**Réponse à l'avis de la Mission Régionale de l'Autorité  
Environnementale (MRAE) Auvergne-Rhône-Alpes**

Septembre 2024

Le projet de parc photovoltaïque flottant du Cheylas, s'inscrivant sur les territoires communaux du Cheylas et de Sainte-Marie d'Alloix, développé par EDF Renouvelables, a fait l'objet d'une demande de permis de construire déposée le 20 juillet 2020 (PC0381002020005 et PC038472020002).

Le présent document a pour objet de répondre à l'avis de la MRAE du 13 août 2024.

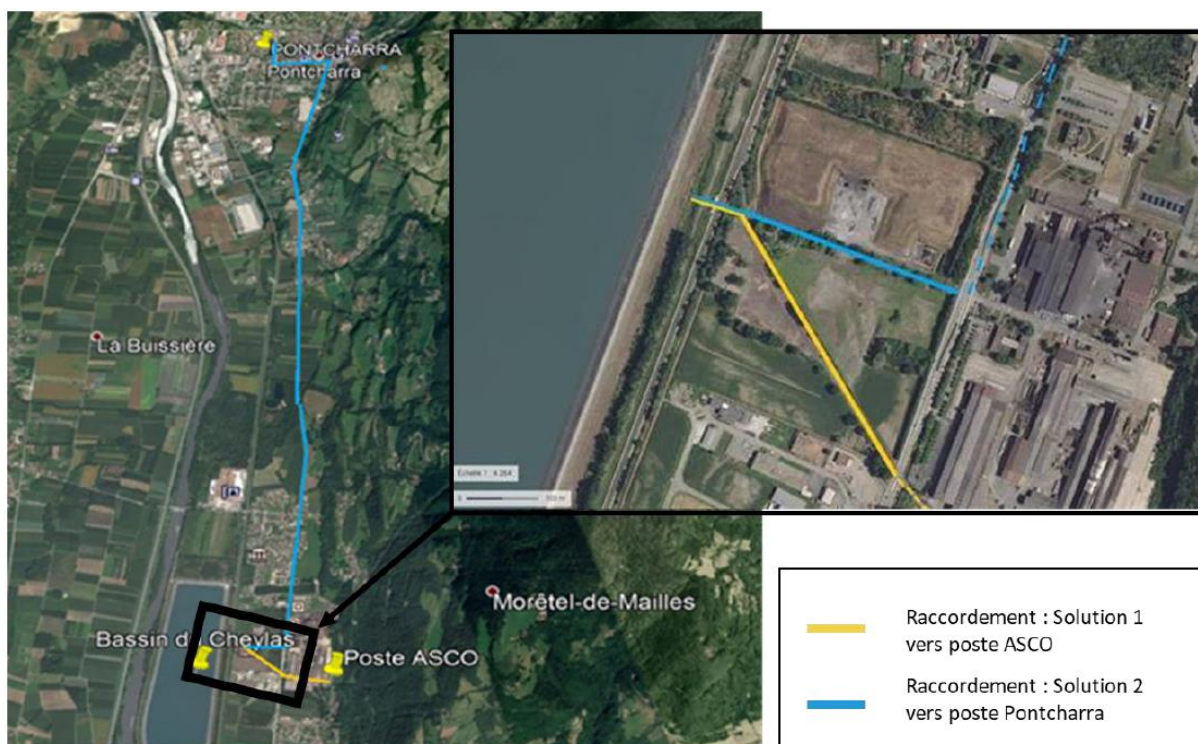
**Avis de la MRAE** : L'Autorité environnementale recommande de décrire précisément et d'inclure explicitement dans le périmètre du projet et donc de l'étude d'impact, le raccordement au réseau électrique, fonctionnellement lié au parc photovoltaïque, d'évaluer leurs incidences environnementales et de présenter les mesures prises pour les éviter, les réduire et si besoin les compenser.

Comme précisé au chapitre 2.2.6. de l'étude d'impact initial du projet (voir page 18), « *Le tracé du raccordement au réseau ne peut être connu qu'à l'issue de l'obtention de l'ensemble des autorisations administratives du projet (voir procédures de raccordement ENEDIS/RTE<sup>2</sup>). Cependant, la présente étude d'impact doit considérer ce raccordement comme faisant partie du projet envisagé (article L.122-2 du Code de l'Environnement).* »

Ainsi le tracé du raccordement définitif au réseau n'est connu qu'à l'issue de l'obtention des autorisations administratives du projet (une fois le permis de construire délivré) et qu'une fois l'élaboration de la convention de raccordement finalisée par ENEDIS. Le tracé et la réalisation des travaux de raccordement sont de la responsabilité d'ENEDIS et non d'EDF Renouvelables.

Il est néanmoins précisé dans l'étude d'impact initiale en page 176 que « deux possibilités sont envisagées par EDF Renouvelables pour le raccordement du parc photovoltaïque au réseau électrique :

Figure 1 : Extrait de l’annexe PC3 du dossier de demande de Permis de Construire Modificatif (Pièces complémentaires)

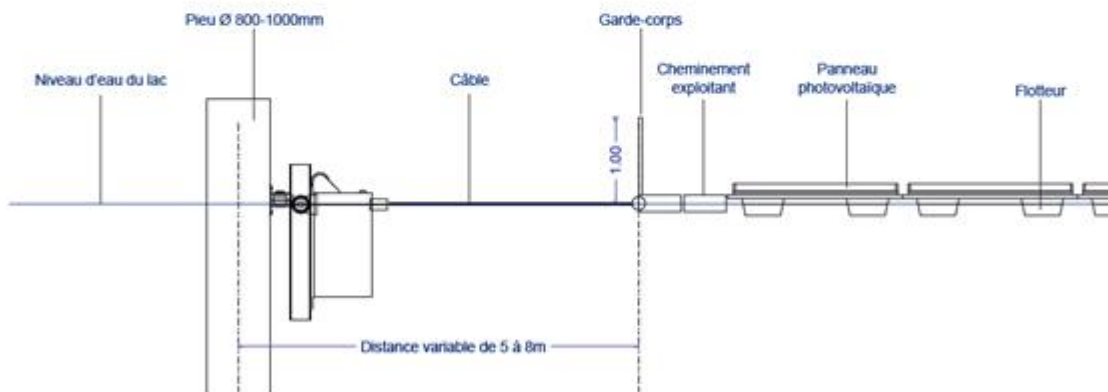
- de fournir les études géotechniques réalisées, de décrire et d’analyser précisément les enjeux et les impacts potentiels relatifs au choix du système d’ancrage retenu en fond de bassin ;

Le dispositif d’ancrage (pieux, câbles, flotteurs, cheminement, etc) est précisément décrit en annexe PC3 du dossier de demande de Permis de Construire Modificatif (Pièces complémentaires).

La note d’actualisation de l’étude d’impact et de son résumé non-technique intègre ces structures dans l’évaluation des enjeux et des impacts potentiels.

« Par ailleurs, la solution d’ancrage des structures a depuis été précisée. Jusqu’alors, deux solutions étaient envisageables : fixation aux berges via des câbles et fixation au fond du bassin par des pieux battus. Les études techniques ont permis de démontrer la faisabilité de la solution des pieux battus, en apportant des avantages tant sur le plan technique qu’environnemental. » (Extrait de la note d’actualisation de l’étude d’impact et de ses annexes (p7))
